卧室侧窗、走廊端窗与门位协调

二层8间卧室侧窗补齐；保留4处走廊外端窗；6处指定走廊窗封闭，4处私用卫浴门保留。

全屋窗与新门洞

结构结论：具备深化路径，尚不能放行施工

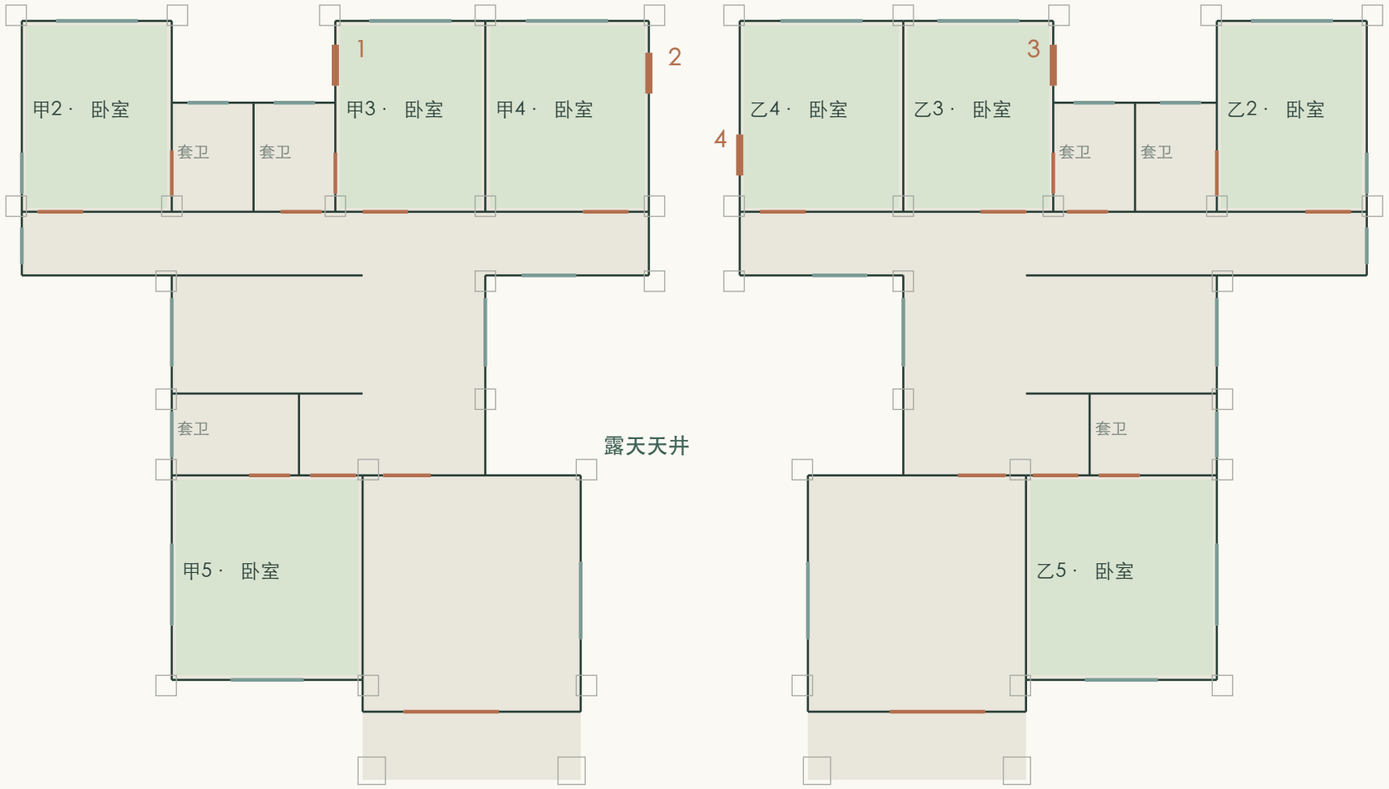
主窗采用大面固定玻璃加0.45米窄开启扇；窄辅助窗采用单扇开启，不再切成两片很小的玻璃。窗高、窗台及开启构造仍为方案值。

朝后部采光凹口，改为0.90×1.60米窄高窗，与甲2、乙2同尺度；保留遮视玻璃。

朝天井，侧窗统一为0.90×1.60米，窗中心保留，两户错位并遮视。

前卧室保留南窗和1.80米侧窗；外角卧室保留0.90米宽、1.60米高窄侧窗。大窗统一固定加窄开启扇。

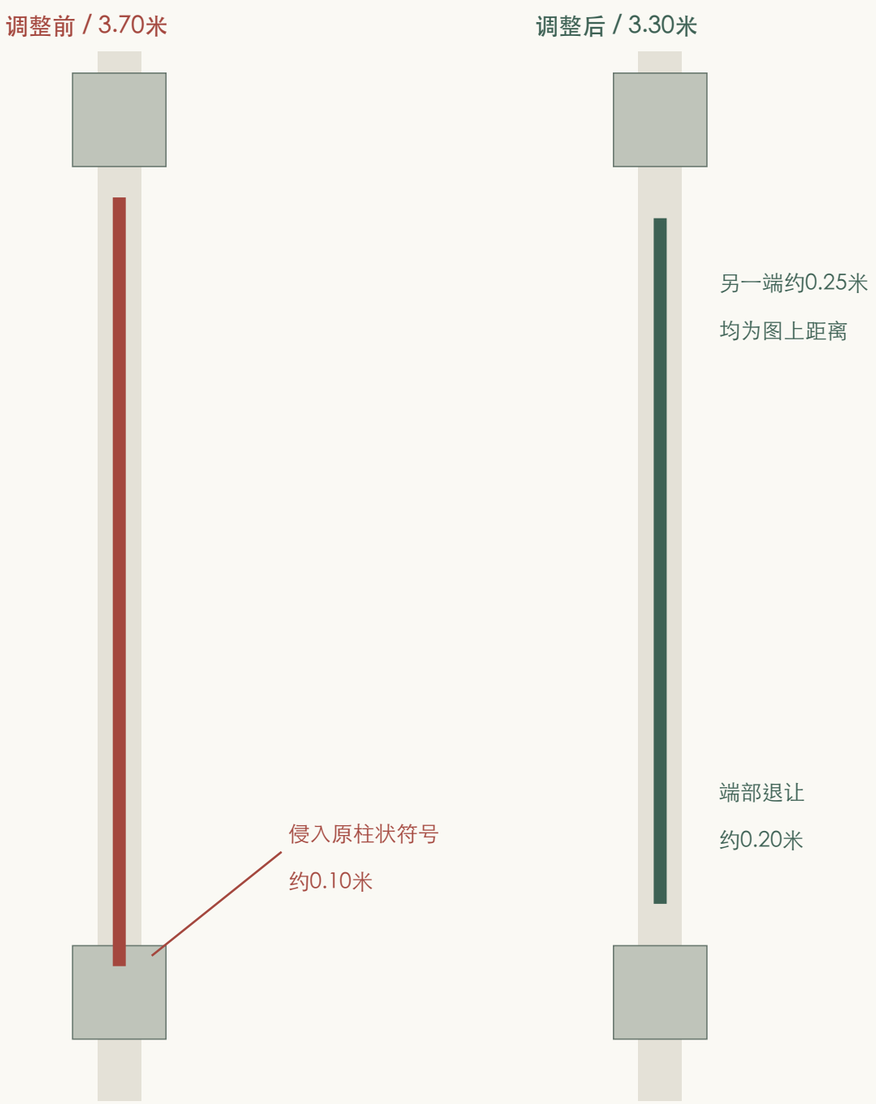
洞口避让：原24处投影重叠，调整后0处

已与原始PDF提取的非低矮柱状符号逐一叠合；20毫米为模型筛查容差，不是规范允许值。

图示只说明洞口与疑似柱位的关系；端部余量不是已验算支座，也不是可直接施工的柱、梁截面。

宽3.70改3.30米，避开端部柱状符号

宽0.70改0.45米，保留中部隔断落点

仍宽1.00米，沿墙平移0.10米

仍宽0.90米，平移0.18米；洁具随之转位

前口平移，后口收至1.45米；电视靠1.70米实墙

宽1.40改1.20米，主通行带保留

保持宽1.00米，沿墙平移0.25米

保持宽1.05米，沿墙平移0.15米

现有部分洞口紧邻柱状符号，需进一步核对窗框锚固、柱边填充与施工公差。0.15米仅为内部协调提醒，不是法定最小墙垛宽度。

“0处投影重叠”只代表当前几何筛查结果，不能证明梁、柱、墙、楼板或基础满足承载和抗震要求。

结构体系未获确认；没有梁柱配筋、楼板与基础图，也未获得地勘和设防参数，因此不出承载力合格结论。

即使是填充墙，也应考虑其刚度及与主体的连接，防止不合理填充形成短柱等不利影响；不能认为非承重墙可以任意开洞。

不能直接按当前多窗模型照砌。应重新核定纵横承重墙、墙垛、洞口对齐、圈梁、构造柱和抗震承载；大开口上方有二、三层墙体时尤其关键。

两侧开口上方仍有二、三层房间和屋面，必须明确上部荷载经梁、柱传至基础的路径。模型门头墙带不代表已定梁高或配筋。

核定框架柱、填充墙面外稳定、拉结与短柱影响。窄开启扇的分格不改变整体结构洞口宽度。

顶层支承、山墙和屋架按真实重量设计；檩条不能依赖窗框或未经核定的薄墙。坡顶抗风与玻璃栏杆锚固另核。

明确整体联建设计，或独立结构及变形缝方案；基础、连接梁与屋面泛水一起协调。活动隔断不承重，也不默认满足分户防火分隔。

最终结构体系、柱网与构件截面配筋、楼板及基础图、地勘、当地批准的设防及风荷载参数、墙体材料与屋面做法。
